ZNALECKÝ POSUDEK č. 2-1 280/11

Předmět : Znalecký posudek byl zpracován za účelem aktualizace návrhu ochrany stromů při stavební činnosti na pozemku č 297/2 v k.ú. Lysá nad Labem.

Předmětem posudku jsou 2 stromy, rostoucí na pozemku č 297/2 v k.ú. Lysá nad Labem. V rámci posudku č. 55-606/07 bylo v roce 2007 provedeno posouzení záměru vybudovat v blízkosti předmětných stromů nové budovy. Vzhledem ke změně stavebního záměru je účelem tohoto posudku provést posouzení možnosti realizovat stavební činnosti v blízkosti předmětných stromů na základě dodaného zaměření.

Ilustrace 1: Výřez z původní dokumentace

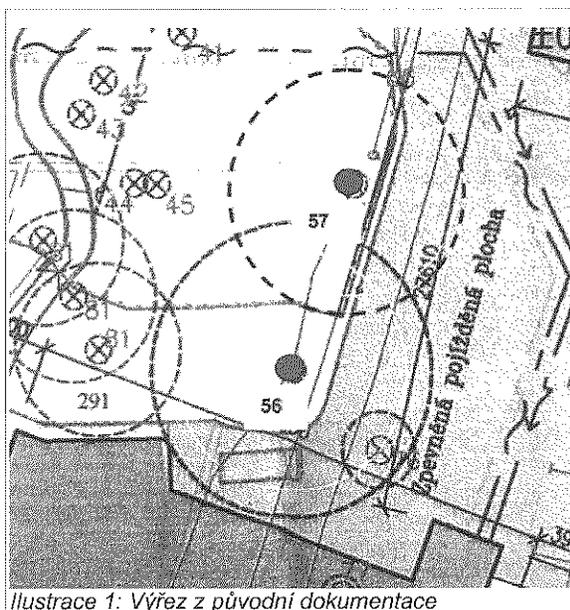
Původně mělo dojít k vybudování stavby pouze na jižní straně řešené plochy – tedy pouze v blízkosti stromu č. 56. Na východní straně měla kolem stromů probíhat pouze zpevněná obslužná plocha komunikace. Z aktuálních podkladů vyplývá, že plánovaná stavba tvoří tvar písmene L a lemují oba stromy jak z východní, tak i z jižní strany.

Add 1) Rozdíl v umístění budovy oproti původně plánované zpevněné ploše je zcela zásadním parametrem, který limituje možnost zachování stromů. Už původně plánovaná jednostranná redukce koruny stromu č. 56 byla značně problematickým momentem. Realizovat redukci ze 2 stran (příčemž třetí – severní – strana koruny je přirozeně limitovaná zástinem stromu č. 57) považují za vyloučené. Novým parametrem je nutnost realizovat boční redukci koruny i u stromu č. 57, a to v mnohem bližší vzdálenosti od kmene, než tomu je u stromu č. 56. V tom případě by nutná úroveň řezu zasahovala do silných větví a poměrně zásadně by ovlivnila i habitus koruny stromu.

Ilustrace 2: Nově dodané zaměření situace

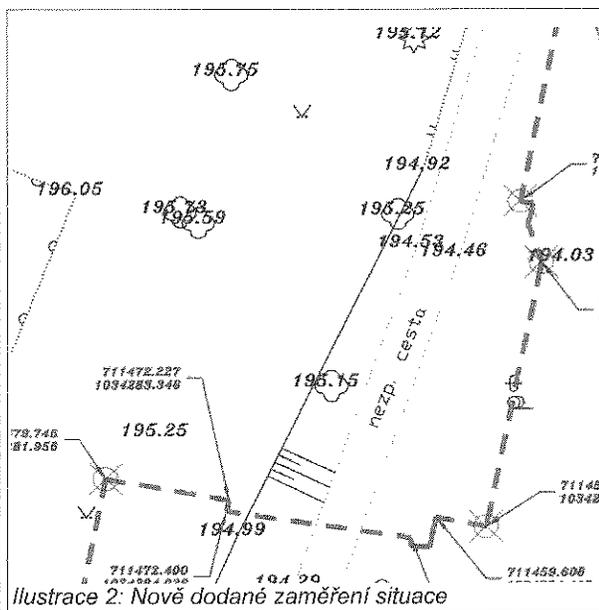
V oblasti průmětu korun předmětných stromů je plánované vytvoření přístupové komunikace k nově vytvořené stavbě. Tato změna není zanesena v zaměření, byla předána pouze ústně zadavatelem posudku.

V potaz je nutné vzít skutečnost, že minimální komfortní vzdálenost, kde lze akceptovat přítomnost větví je v daném případě 2 m od stěny budovy. V případě silného větru bude nutné docházet k bočním výkyvům větví a ty se nesmí dostávat do kontaktu se stěnami budovy.

Add 2) V posudku č. 55-606/07 bylo konstatované, že v průběhu realizace stavební činnosti je nutné fyzicky vymezit ochranné pásmo stromů dle tehdy platné ČSN-DIN 18 920 Ochrana stromů, porostů a ploch pro vegetaci při stavebních činnostech. Z tohoto požadavku vyplývá nutnost zachovat absolutně intaktní prostor, kde nebude docházet k bezprostřední stavební činnosti v okolí chráněných stromů. Nelze proto akceptovat jakýkoli další záměr na vybudování byť dočasné přístupové komunikace, skladovacích či přístupových ploch v oblasti průmětu korun stromů zvětšených o 1,5 m.

V důsledku tohoto zásahu by nutně došlo k dalšímu zásahu do kořenového systému (buď fyzickým přerušením kořenů nebo v důsledku extrémního zhutnění půdního povrchu) a k omezení možnosti zachování stromů.

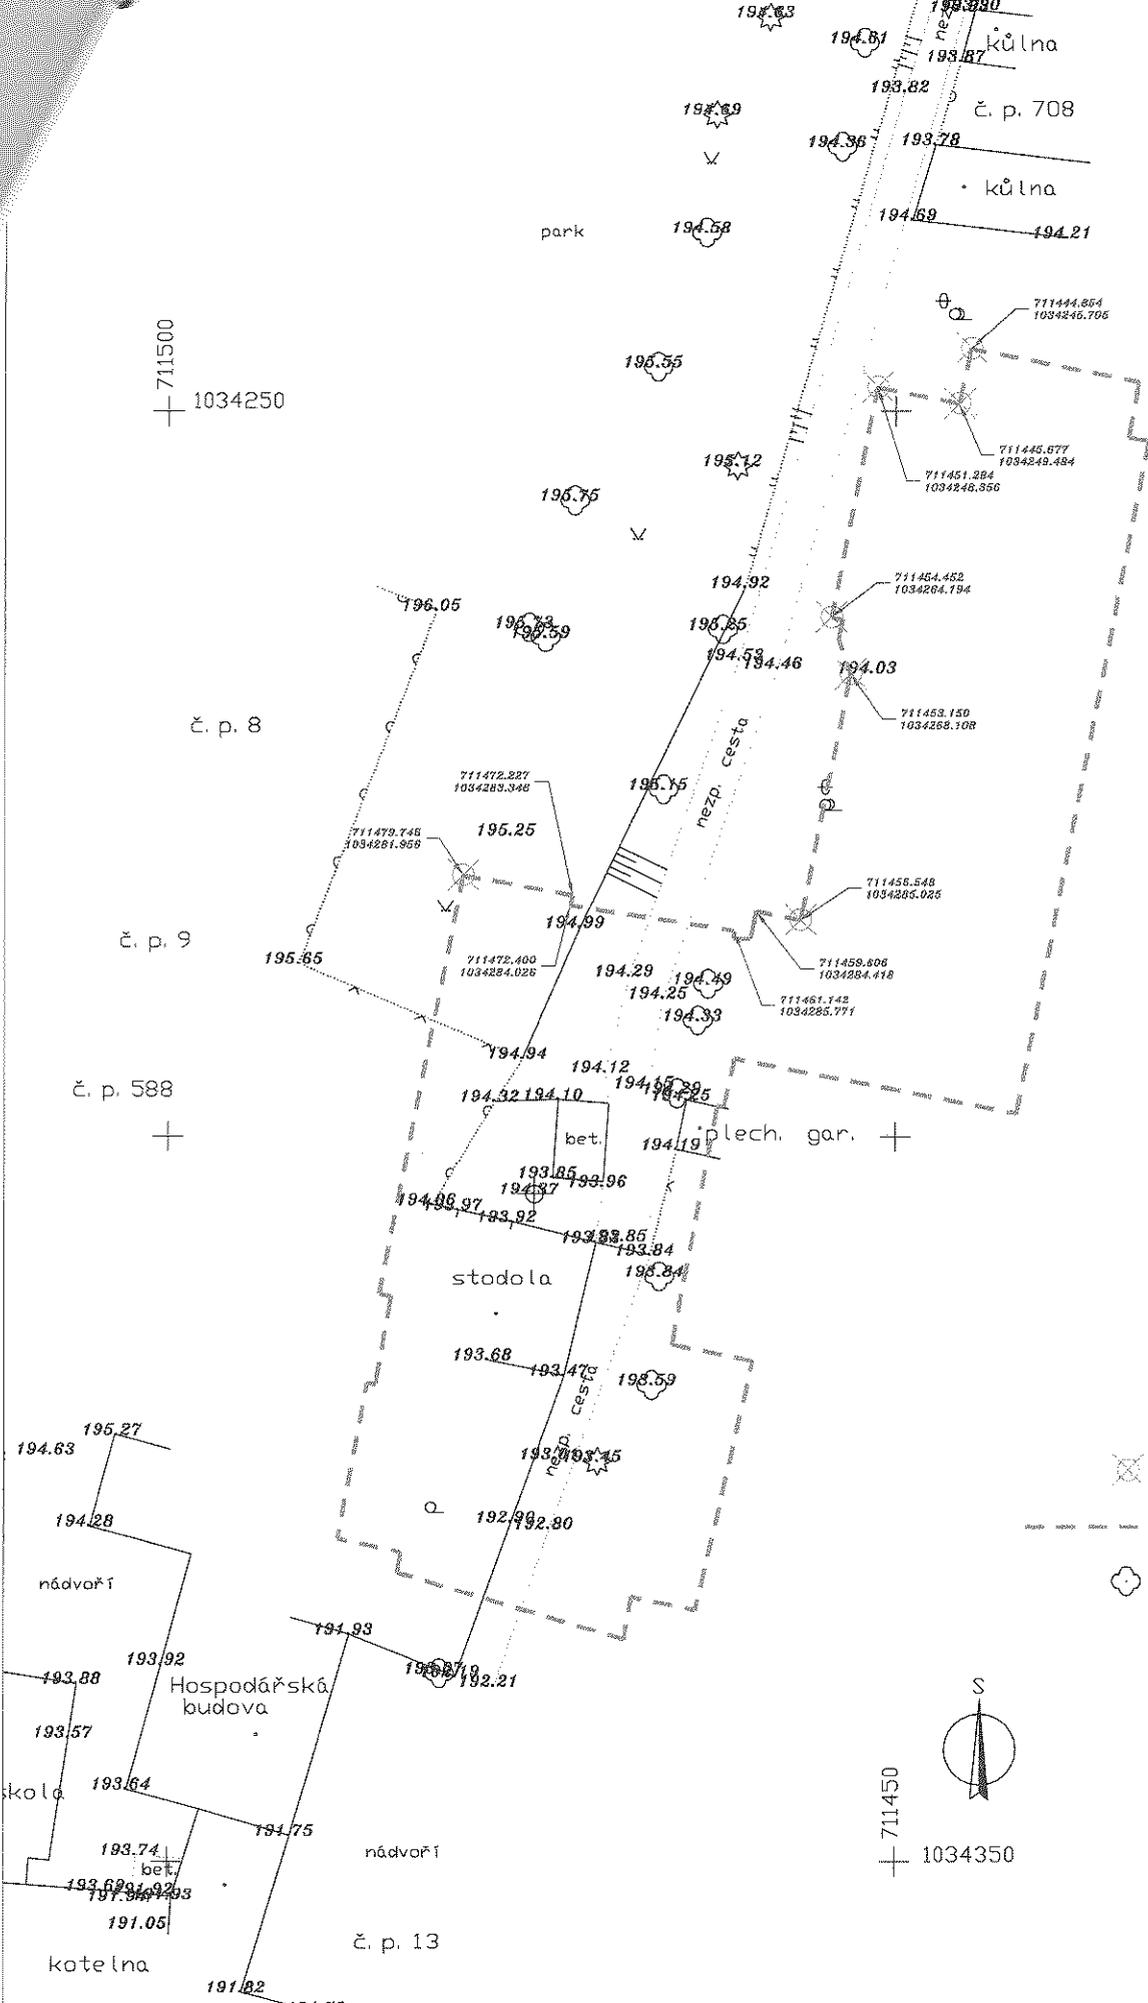
Z uvedených skutečností vyplývá, že v procesu přípravy stavební dokumentace došlo k významným změnám, které mohou zásadním způsobem limitovat možnost zachování obou vysoce cenných jedinců na stanovišti.

Na základě nově dodaných podkladů konstatuji, že došlo k významným změnám oproti původně plánovanému rozsahu stavební činnosti v okolí předmětných stromů. Tyto změny významným způsobem limitují možnost zachování těchto cenných stromů po dokončené stavební činnosti.
